**Avis délibéré de la mission régionale d'autorité environnementale
sur la modification simplifiée n°1 du plan local d'urbanisme (PLU)
de la commune de Sainte-Croix-en-Jarez (42)**

Avis n° 2024-ARA-AUPP-1681

Avis délibéré le 30 septembre 2025

Figure 3: OAP n°4 zone de stationnement (source dossier)

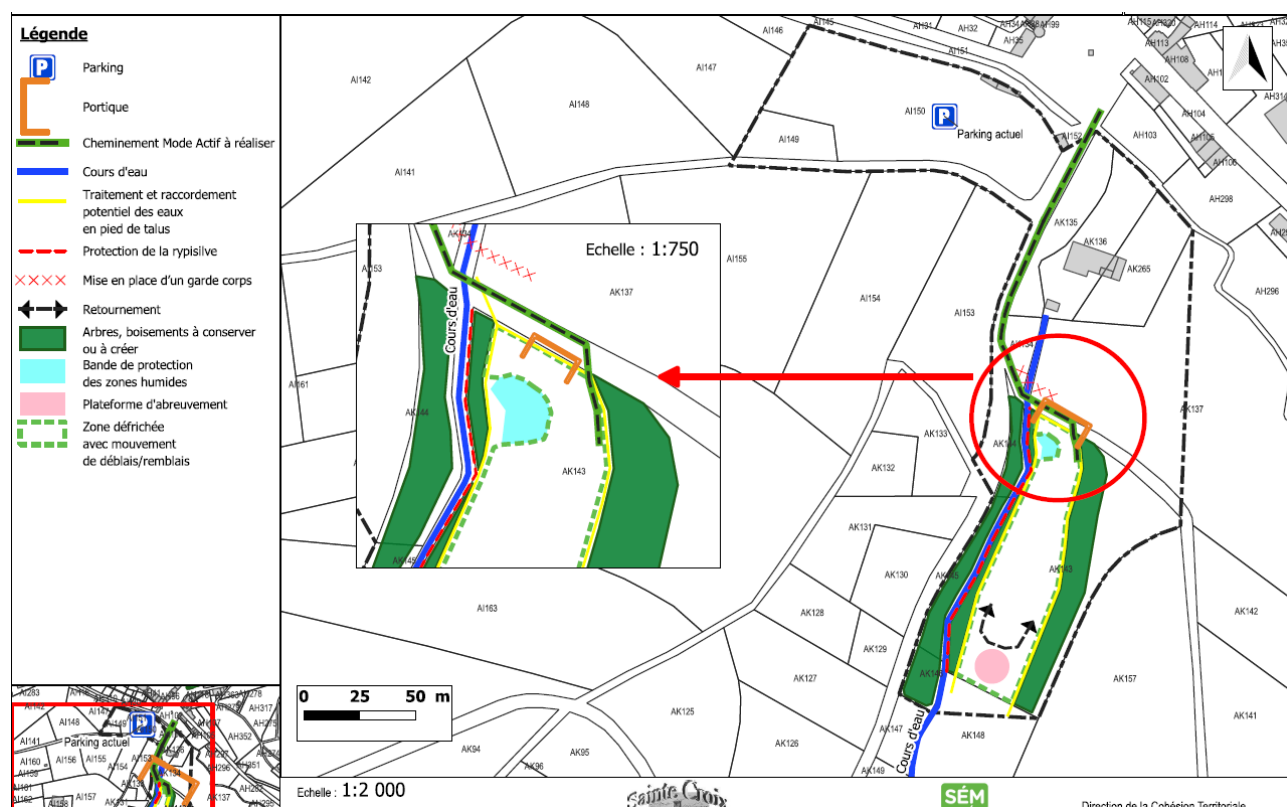
Afin de préserver la zone humide (au nord-ouest de la parcelle), la surface de stationnement sera entièrement perméable et enherbée, ce qui réduira les impacts sur cette zone humide. L'OAP n°4 inscrit dans ses dispositions « *une bande de protection de la zone humide* »⁹. De même, une

bande de préservation de la ripisylve orientée sud nord figure au schéma de l'OAP le long du cours d'eau, afin de garantir la préservation de cette dernière. Le dossier ne précise néanmoins pas la largeur de ces bandes de protection et préservation, ni les fonctionnalités de cette zone humide. L'analyse devra être complétée pour justifier le maintien des fonctionnalités identifiées pour la zone humide, ou identifier un autre site de compensation.

Concernant les mesures retenues, l'OAP mise en place au niveau de la nouvelle zone de stationnement prescrit la préservation des arbres et boisements existants sur les parties est et ouest de la parcelle. La zone défrichée est limitée à la partie centrale de la parcelle AK n°143, ce qui permet de conserver le boisement existant de part et d'autre de la zone de stationnement et ainsi favoriser son intégration dans le paysage.

L'OAP prévoit « un traitement et un raccordement à la conduite des eaux pluviales, par un busage,
un fossé ou un système de talutage, en évitant l'imperméabilisation des sols », mais n'indique pas
précisément la nature du traitement des eaux pluviales, en particulier de celles susceptibles d'être
captées après infiltration dans la chaussée du parking doté « d'une surface drainante afin de per-
mettre l'infiltration naturelle de l'eau dans le sol ».

- **dresser les analyses détaillées et les conclusions des inventaires effectués en matière de biodiversité, en précisant les enjeux en présence, sur la base de visites de terrain dont la méthodologie et les conclusions doivent figurer dans le dossier,**
- **de préciser les volumes des remblais et déblais,**
- **de préciser si la réalisation du chemin de liaison en direction du site de la Chartreuse entraînera la réalisation de travaux et si cela est le cas, d'en estimer les incidences en particulier en matière de biodiversité, et de proposer des mesures ERC à traduire dans le projet de PLU.**
- **d'identifier les fonctionnalités de la zone humide, les incidences de la modification du PLU et les mesures adaptées.**

**L'Autorité environnementale recommande de préciser les dispositions prévues, en termes
de mise en œuvre et de matériaux du fond de forme du parking, pour traiter les pollutions
diffuses liées aux véhicules en stationnement, de les traduire dans le règlement écrit du
PLU afin que la préservation de la ressource en eau soit garantie.**
